「平成 2 1 年度版 法令教材」教科書の訂正連絡

社団法人 日本自動車整備振興会連合会 (教育部)

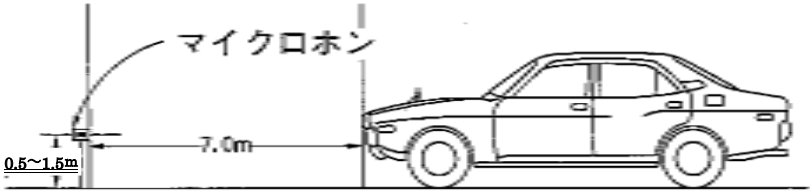
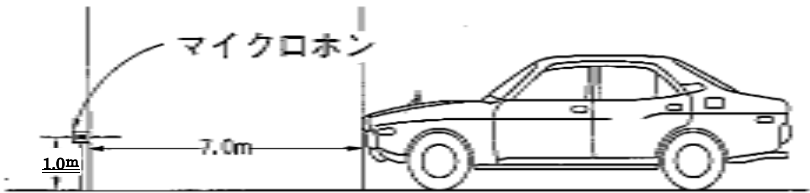
訂正頁	訂正行	訂正内容 (訂正部分)
177 頁	警音器の測定位置の図	<p>マイクロホンの取り付け高さを「<u>1.0m</u>」から「<u>0.5~1.5m</u>」に訂正</p> <p>(正)</p>  <p>警音器の測定位置</p> <p>(誤)</p>  <p>警音器の測定位置</p>
